PROVINCIA DI BRINDISI

OGGETTO: [ID:7735] Istanza per il rilascio del Provvedimento di VIA PNIEC-PNRR nell'ambito del provvedimento unico in materia ambientale ai sensi dell'art. 27 del D.Lgs. 152/2016 e ss.mm.ii., relativa al progetto di un nuovo impianto agrovoltaico, denominato "Mesagne", della potenza complessiva pari a 17,26 MW, e le relative opere di connessione alla rete, da realizzarsi in agro di Mesagne (BR), in località Punta della Specchia.

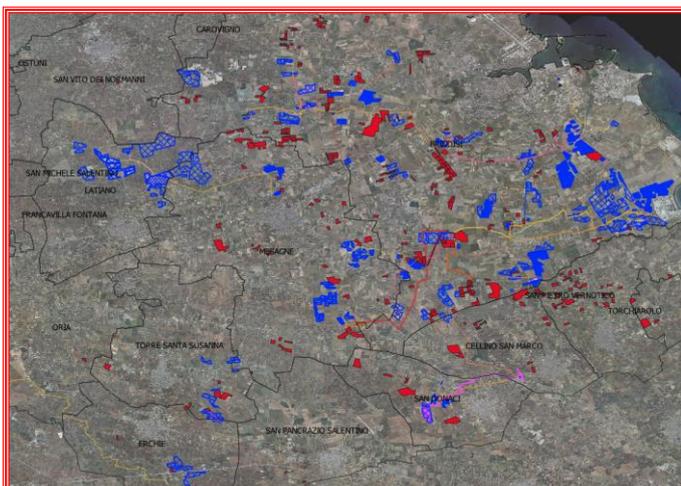
In relazione al progetto agrovoltaico il proponente prevede che nell'area occupata direttamente dall'impianto agrovoltaico (all'interno dell'area cintata impianto), sarà prevista la coltivazione di alcune essenze leguminose presente attualmente nel nostro territorio quali (trifoglio incarnato,

In sintesi il progetto agricolo prevede i seguenti interventi:

- piantumazione di leguminose: ettari 7.31;
- coltivazione di carciofo brindisino IGP: ettari 4.36;
- strisce di impollinazione: ettari 1.57
- siepi: ettari 0.59;
- n. 31 stalli per volatili;
- n. 14 sassaie;
- n. 120 arnie
- uliveto reimpiantato: 1.05 ettari.

- la componente fotovoltaica dell'impianto risulta del tutto estranea tanto al paesaggio rurale ed alle tradizioni agroalimentari locali;
- dalla documentazione prodotta non sembra evincersi la disponibilità di risorsa idrica necessaria per il fabbisogno delle diverse colture da sviluppare in associazione all'impianto fotovoltaico che, in assenza di impianto di approvvigionamento idrico, gli interventi di irrigazione difficilmente potranno essere realizzati;
